# PROPUESTAS DE MEJORAS AL DISEÑO DE DETALLE DE LA PLMQ

## 12. TRAMO TÚNEL entre LA MAGDALENA y SAN FRANCISCO

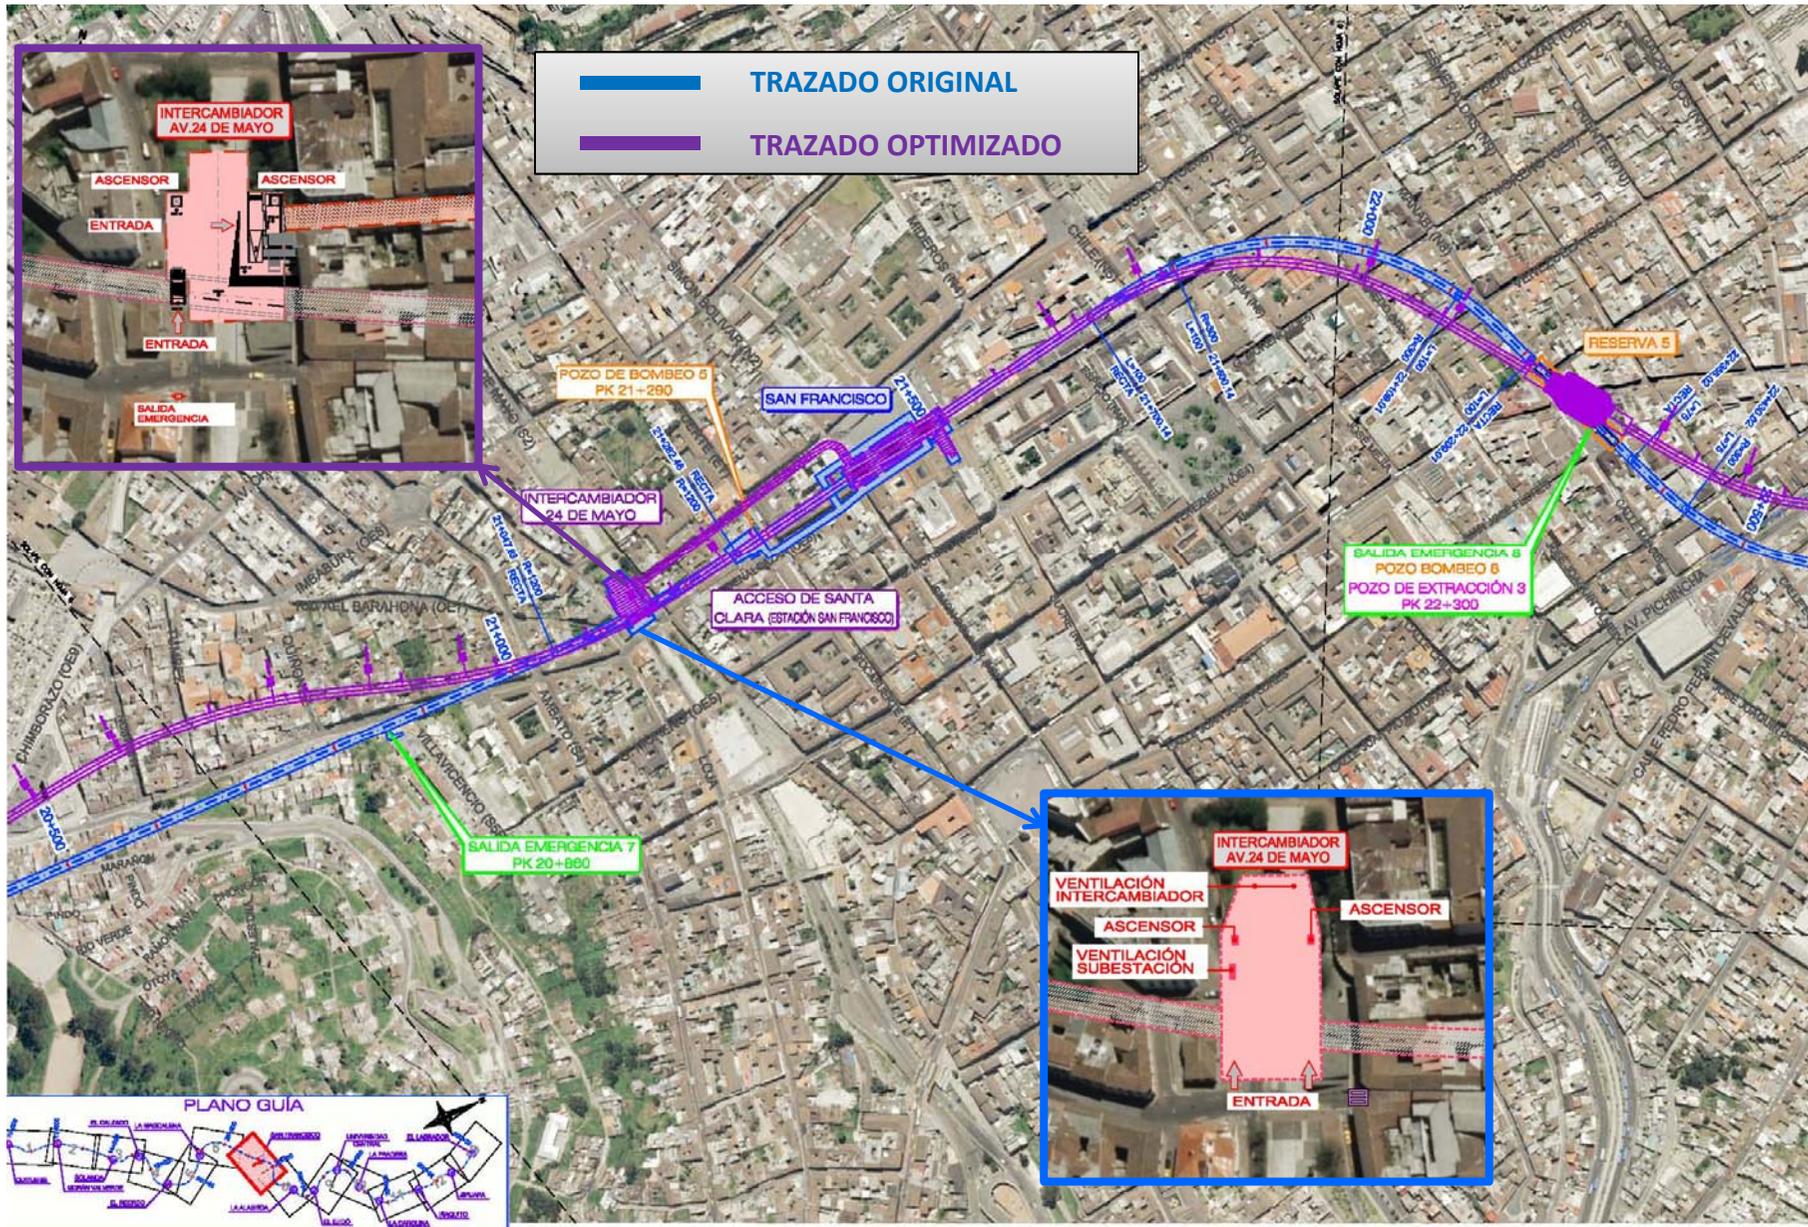
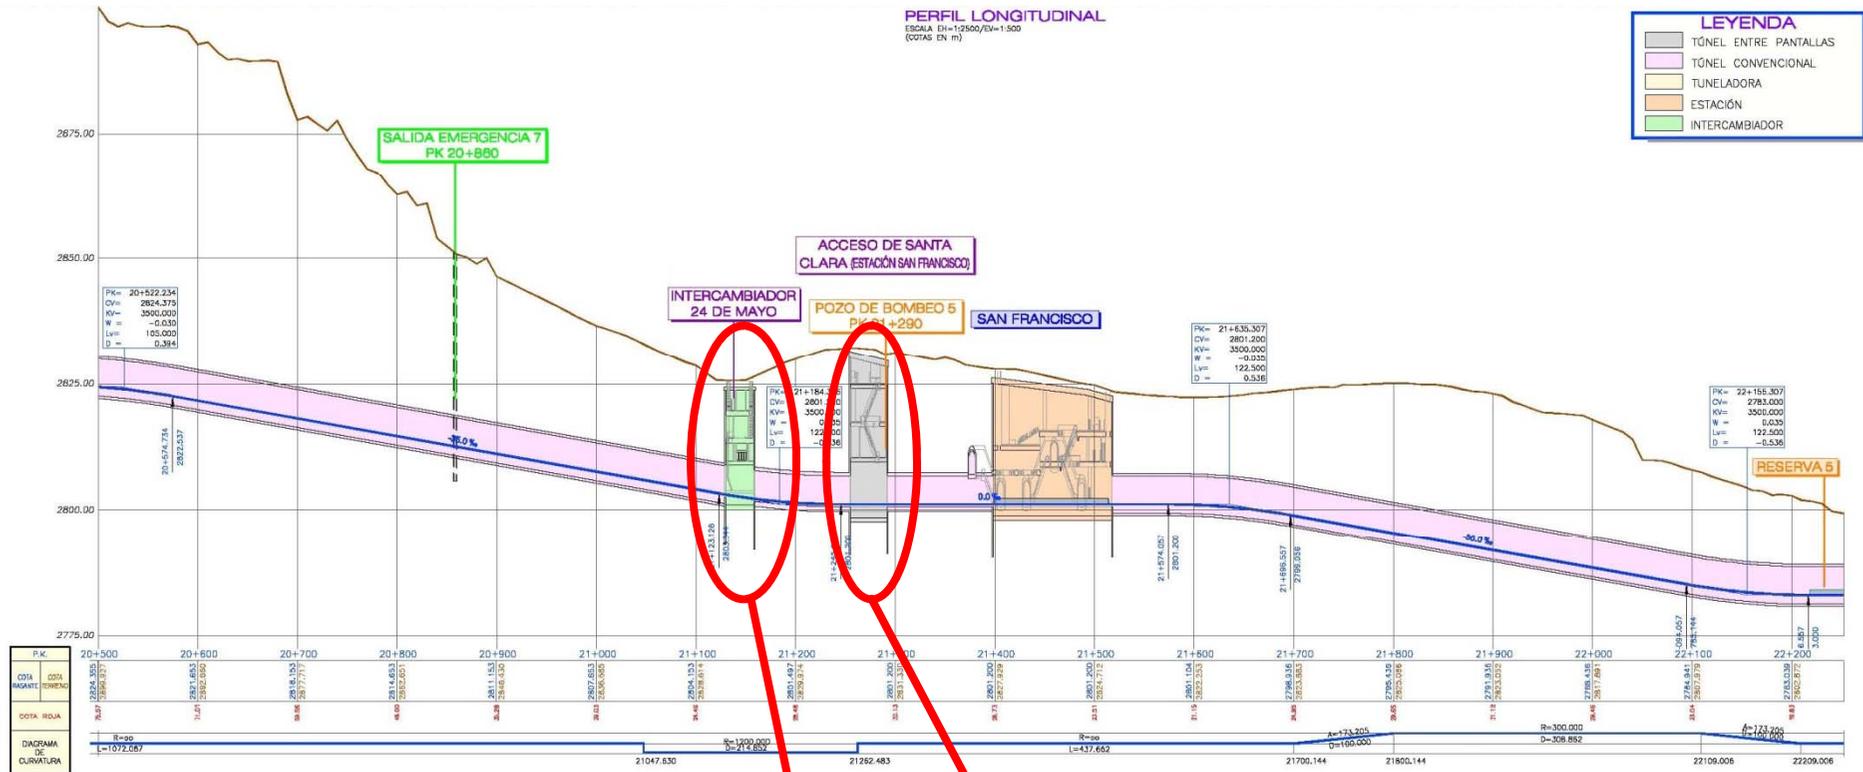
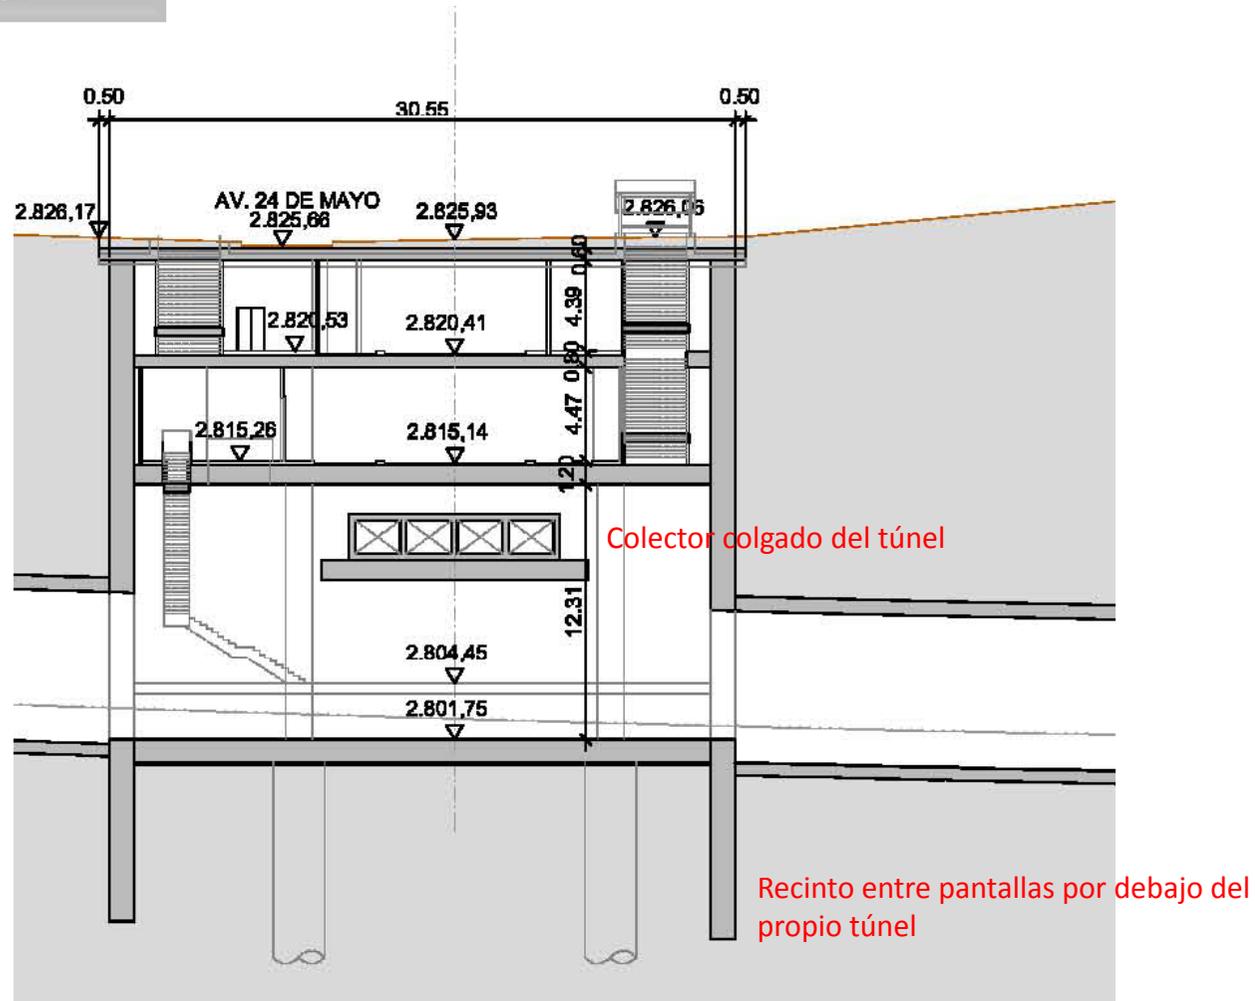
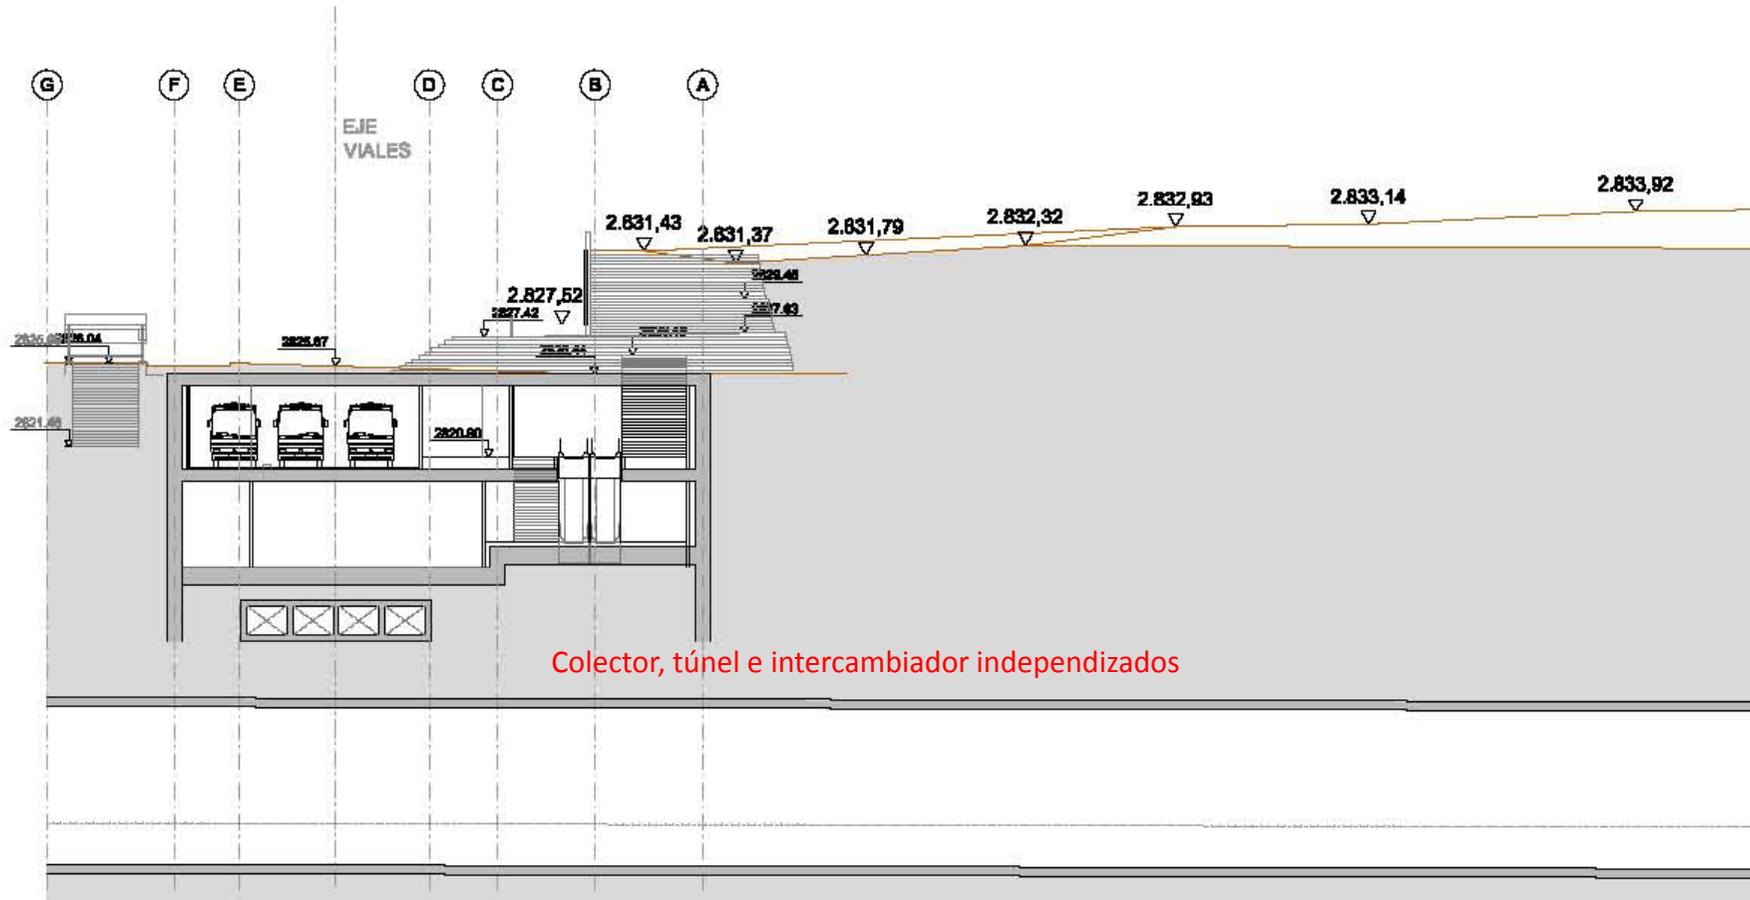
- 1) Variación del trazado en planta para alejarse de El Panecillo hacia el Oeste
- 2) Modificación el trazado en perfil para pasar bajo el colector de 24 de Mayo sin afectarle
- 3) Reducción en la superficie del pozo de 24 de Mayo

- ✓ Se reduce el riesgo de encontrarse con andesita (roca dura) durante la excavación de los túneles.
- ✓ Se evita la afección al colector 24 de Mayo y con ello se reduce la profundidad de excavación necesaria para el pozo de 24 de Mayo
